Commission économique pour l'Europe**Comité des transports intérieurs****Forum mondial de l'harmonisation
des Règlements concernant les véhicules****165^e session**

**Accord de 1958: Examen de projets d'amendements
à des Règlements existants, proposés par le GRB****Proposition de complément 7 à la série 02 d'amendements
au Règlement n° 117 (Pneumatiques – résistance
au roulement, bruit de roulement et adhérence
sur sol mouillé)****Communication du Groupe de travail du bruit et du Groupe de travail
en matière de roulement et de freinage***

Figure 1

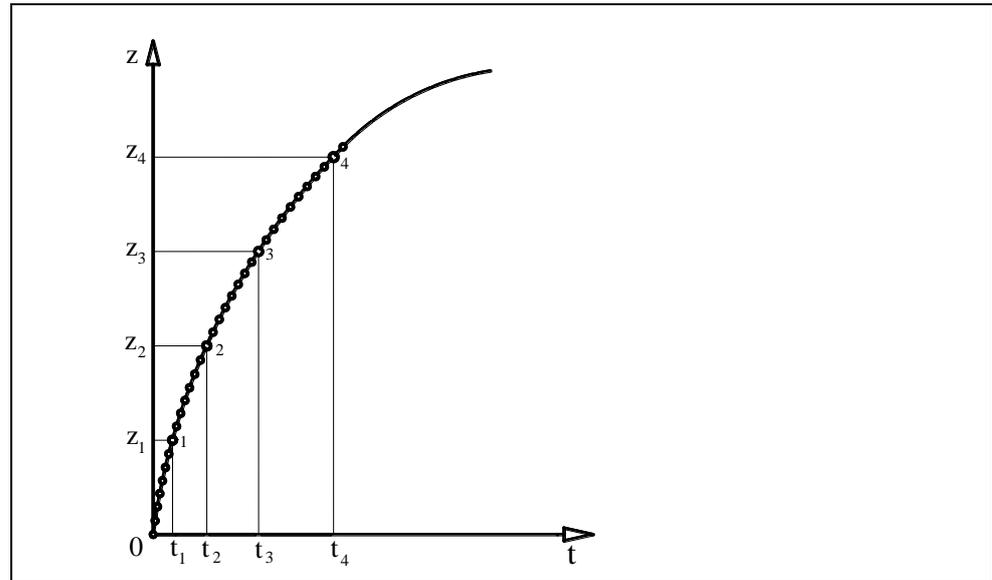
1. Enregistrer sous une forme discrète la dépendance "distance-temps" pour le corps en rotation soumis à une décélération d'une vitesse périphérique de 82 à 78 km/h ou de 62 à 58 km/h en fonction de la classe de pneumatiques (annexe 6, par. 3.2, tableau 1) (fig. 1):

Note 1: La vitesse inférieure de la plage d'enregistrement peut être réduite de 80 à 60 km/h ou de 60 à 40 km/h, selon la vitesse d'essai.

2. Calculer par approximation, au moyen d'une fonction différentielle, monotone et continue, la dépendance à enregistrer:
 - 2.1 Choisir la valeur la plus proche du maximum de z divisible par 4 et la diviser en 4 parties égales comportant des paliers: 0, $z_1(t_1)$, $z_2(t_2)$, $z_3(t_3)$, $z_4(t_4)$.
 - 2.2 Composer un système d'équations comportant 4 équations formulées comme suit:

m est le nombre des paliers représentés à la figure 1.
